**AVIS RELATIF À LA PROTECTION
CONTRE LES EVENTUELS EFFETS NOCIFS ET NUISANCES
PROVOQUÉS PAR LES RAYONNEMENTS NON IONISANTS
GÉNÉRÉS PAR DES ANTENNES ÉMETTRICES STATIONNAIRES**

Commune : TOURNAI - Exploitant : ORANGE

Référence exploitant : 231C1_3 /30737C1_1 / 40737C1_1/50737C1_1

Rapport n° 943 / 2025

Figure 1 : Vue en plan des lieux de séjour et des points de contrôle

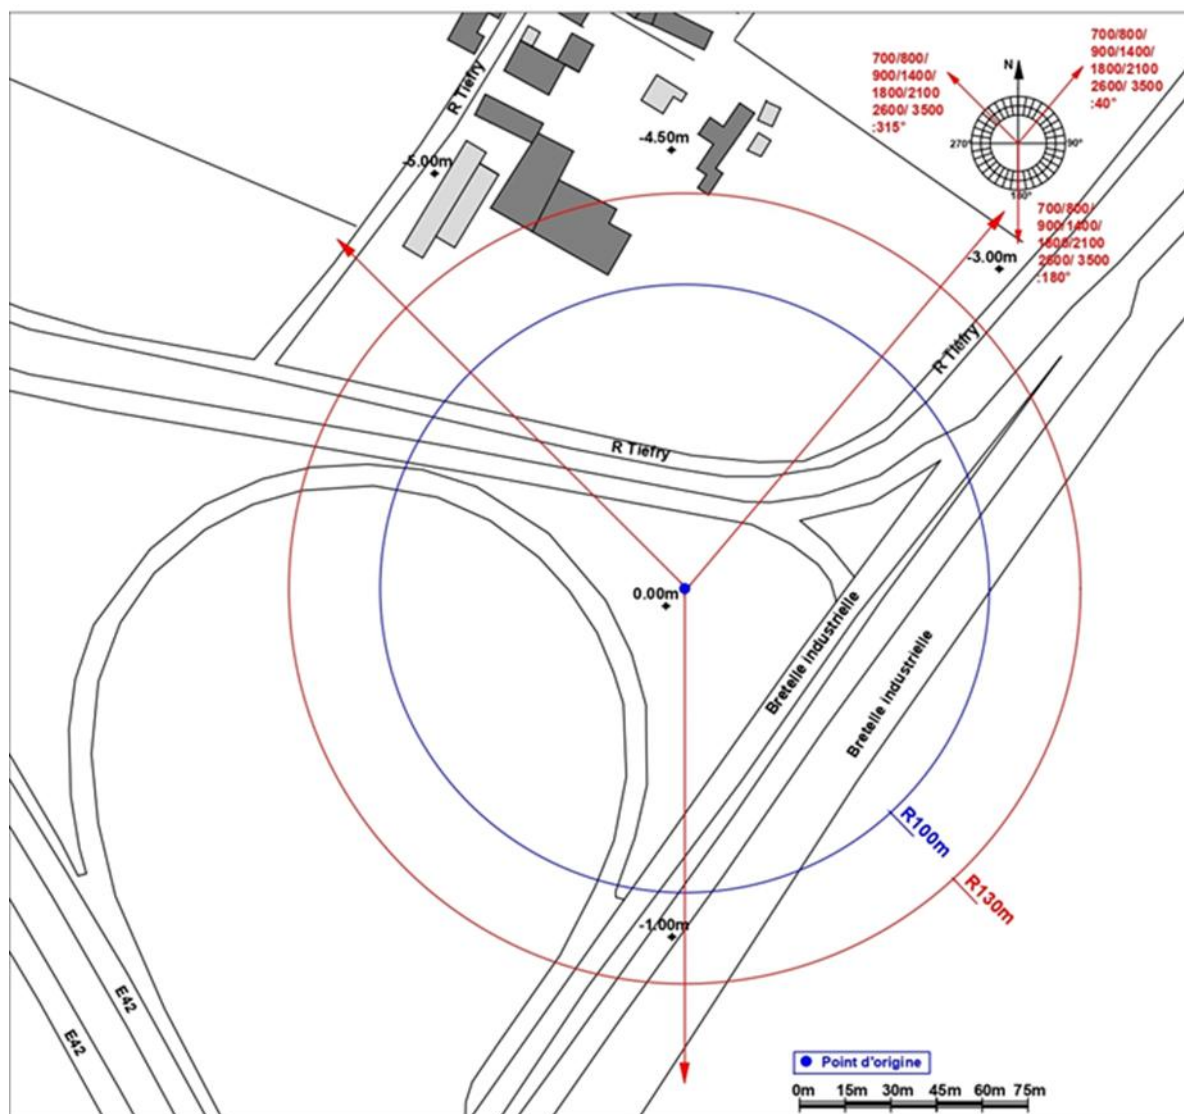
En ce qui concerne les antennes de l'installation mentionnées dans le tableau 1, la distance maximale à laquelle la limite pourrait être atteinte, à l'extérieur, est égale à 83,2 m. S'il n'y a pas de LS à une distance inférieure, les antennes respectent forcément la limite d'immission.

Dans le cas des LS situés à l'intérieur des bâtiments, une atténuation d'obstacle est prise en compte et il en résulte que la distance maximale à laquelle la limite pourrait être atteinte se réduit à 59,1 m.
